福島第一原子力発電所 特定原子力施設に係る実施計画変更比較表（第Ⅱ章 2.10 放射性固体廃棄物等の管理施設）

福島第一原子力発電所 特定原子力施設に係る実施計画変更比較表（第Ⅲ章 第1編）

福島第一原子力発電所 特定原子力施設に係る実施計画変更比較表（第Ⅲ章 第2編）

福島第一原子力発電所 特定原子力施設に係る実施計画変更比較表（第三章 第3編 2.1 放射性廃棄物等の管理）

変更前	変更後	変更理由
	 <p style="text-align: center;">図一1 一時保管エリアA1, A2全体概要図</p>	<p>一時保管エリアA1, A2全体概要図追加</p>

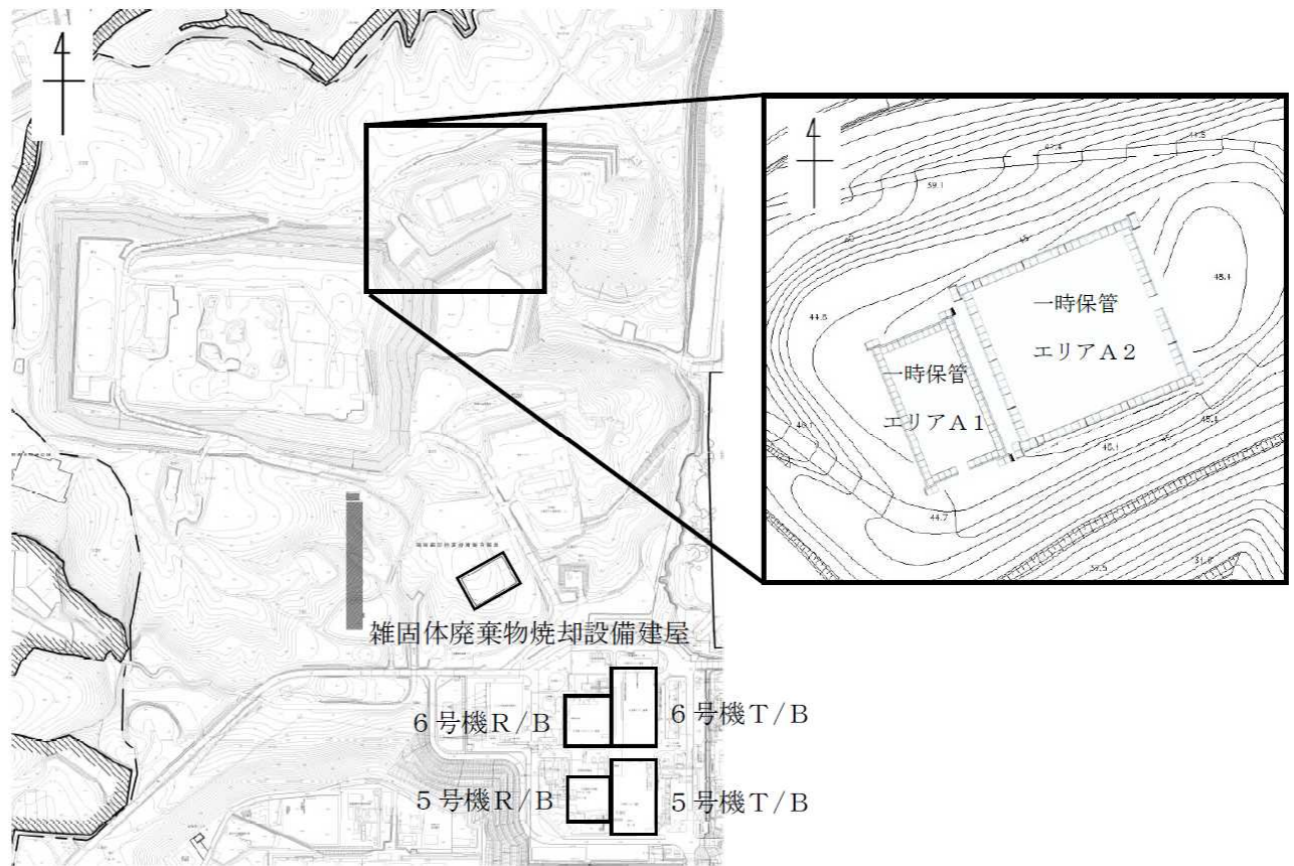
変更前	変更後	変更理由						
<p>(現行記載なし)</p>	<p style="text-align: right;"><u>添付資料—16</u></p> <p><u>一時保管エリア A1, A2 仮設保管設備（テント）解体</u></p> <p><u>一時保管エリア A1, A2 は、30mSv/h 以下の瓦礫類を一時保管するための施設で、仮設保管設備（テント）であるが、瓦礫類の覆土式一時保管施設第 4 槽への収納、金属製容器に収納し固体廃棄物貯蔵庫等へ一時保管後にテントの解体・切断を実施する。解体廃棄物については構内で保管、エリアは低線量の瓦礫類を一時保管するエリアに転用（ケース 1 からケース 2 へ切替）する。</u></p> <p><u>1.1 解体作業時の汚染拡大防止</u> <u>解体作業手順及び汚染拡大防止策は以下のとおり。</u></p> <ul style="list-style-type: none"> a. <u>テント扉閉鎖状態にて表層土撤去を行う</u> b. <u>テント扉閉鎖状態にて L 型擁壁を移動する</u> c. <u>テント膜撤去前に飛散防止剤の散布を行い、ダストの飛散防止を図る</u> d. <u>テント膜の撤去を行う。以降の解体作業の期間中は、ダストモニタを設置し空気中の放射性物質濃度の有意な変化を確認した場合は、速やかに作業を中断し散水等の対策を必要に応じて実施する。</u> e. <u>柱・梁解体を行う。必要により解体箇所に散水を行いダストの飛散防止対策を講じる</u> f. <u>基礎解体を行う。必要により解体箇所に散水を行いダストの飛散防止対策を講じる</u> g. <u>一時保管エリアの舗装処理を実施する</u> <p><u>1.2 解体廃棄物の汚染拡大対策</u> <u>解体廃棄物については、一時保管エリアに運搬して必要により金属製容器に入れて保管する。</u></p> <p><u>1.3 作業員の被ばく低減</u> <u>本工事における放射線業務従事者の被ばく線量低減対策として、以下の対策を実施する。</u></p> <ul style="list-style-type: none"> a. <u>表層土の撤去</u> b. <u>待機場所（テント外の低線量エリア）の活用</u> <p><u>1.4 瓦礫類発生量</u> <u>瓦礫類は 0.1mSv/h 以下の表面線量率であり、約 7,730m³ 発生する見込みである。</u> <u>発生した瓦礫類は表面線量率に応じて定められた一時保管エリア（受入目安表面線量率 0.1mSv/h 以下のエリア（一時保管エリア C, P1, W1, 固体廃棄物貯蔵庫第 9 棟 1 階））へ搬入する。</u></p> <p><u>1.5 エリア面積について</u> <u>低線量率の瓦礫類を一時保管するエリアに転用（ケース 1 からケース 2 へ切替）した後のエリア面積は以下のとおり。</u></p> <table border="1" data-bbox="1371 1675 2131 1747"> <thead> <tr> <th></th> <th><u>一時保管エリア A 1</u></th> <th><u>一時保管エリア A 2</u></th> </tr> </thead> <tbody> <tr> <td><u>エリア面積 (m²)</u></td> <td style="text-align: center;"><u>863</u></td> <td style="text-align: center;"><u>1,902</u></td> </tr> </tbody> </table>		<u>一時保管エリア A 1</u>	<u>一時保管エリア A 2</u>	<u>エリア面積 (m²)</u>	<u>863</u>	<u>1,902</u>	<p>仮設保管設備解体の新規追加</p>
	<u>一時保管エリア A 1</u>	<u>一時保管エリア A 2</u>						
<u>エリア面積 (m²)</u>	<u>863</u>	<u>1,902</u>

図2. 1. 1-2-3 伐採木の想定保管量と保管容量の比較

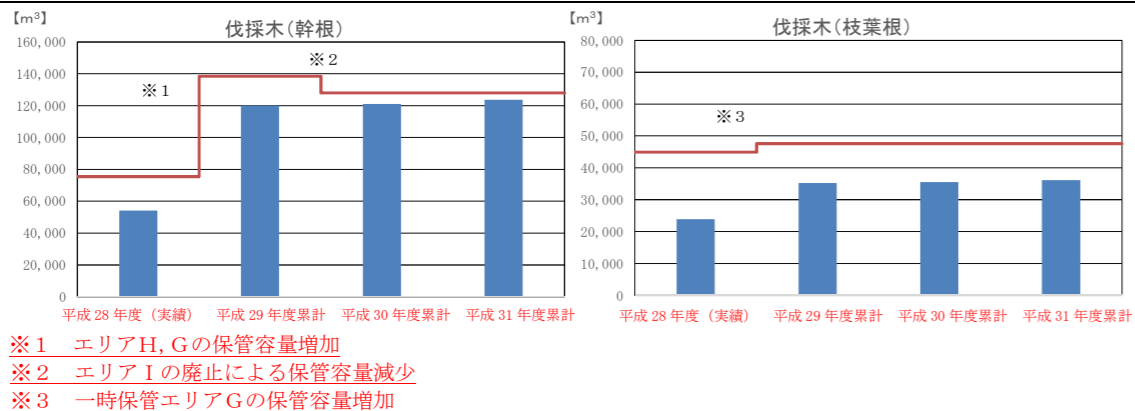
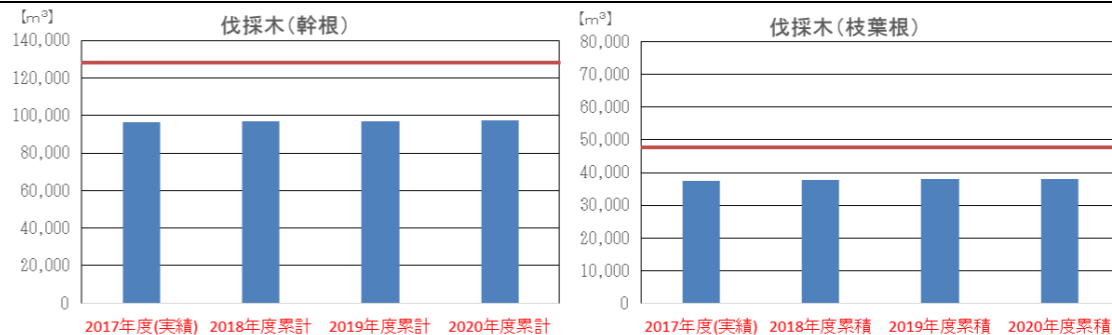
2020年度までの放射性固体廃棄物等の想定保管量と保管容量の反映
 西暦に変更
